54. Änderung des Flächennutzungsplans für das Gebiet des Bebauungsplanes Nr. 95 „östlich und westlich der Friedberger Ach in Friedberg“

Stellungnahme im Rahmen der 1. Auslegung

**Stellungnahme zur 54. Änderung des Flächennutzungsplans
für das Gebiet des Bebauungsplanes Nr. 95 „östlich und westlich der
Friedberger Ach in Friedberg“**

**Frühzeitige Beteiligung der Öffentlichkeit gem. §3 Abs.1 BauGB und §4a
BauGB**

Anlage, Fotos der Umgebungsbebauung und Bestand im Plangebiet

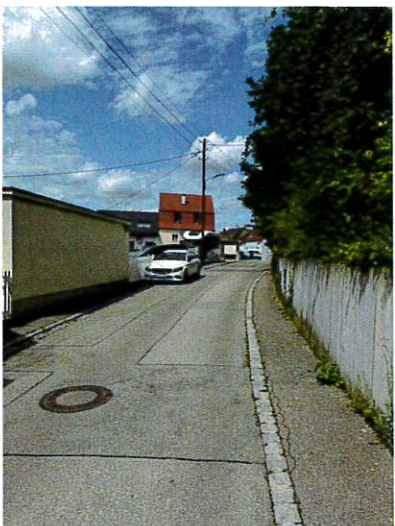
Auf Seite 19 von 26 unter Ziffer 10.7.6 ist erneut die, das Plangebiet umgebende, Bauweise beschrieben. Es wird behauptet, dass dieses Gebiet durch eine ein- bis zweigeschossige Bauweise geprägt sei. Dies ist nicht richtig, wir wiederholen hier unsere Ausführung zum Bebauungsplan und bitten um entsprechende Änderung des Textes.
